－ 改善箇所説明図 －

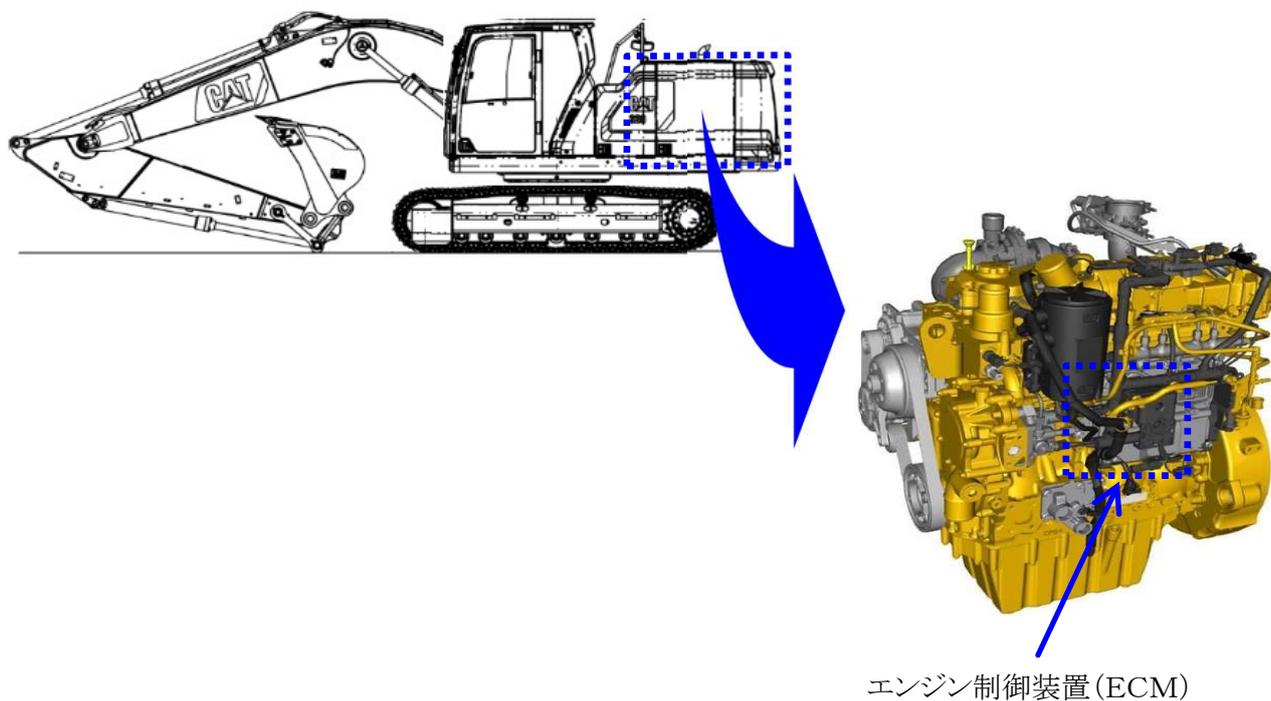
不具合発生箇所

軽負荷作業において排気温度がSCR触媒を活性化させるに至るまで十分に上がらない状態が継続した場合、噴射された尿素水が十分に使用されず後処理装置内で堆積物として形成され、その状態をNO_x変換効率低下として検知する結果、稼動制限がかかるおそれがある。

改善措置の内容

軽負荷作業においても噴射された尿素水を有効活用できる排気温度に維持できる様、排気温度制御機構(ソフトウェア)の一部を変更する。

改善実施済車の識別

所定位置の白色マーキングにより識別する。
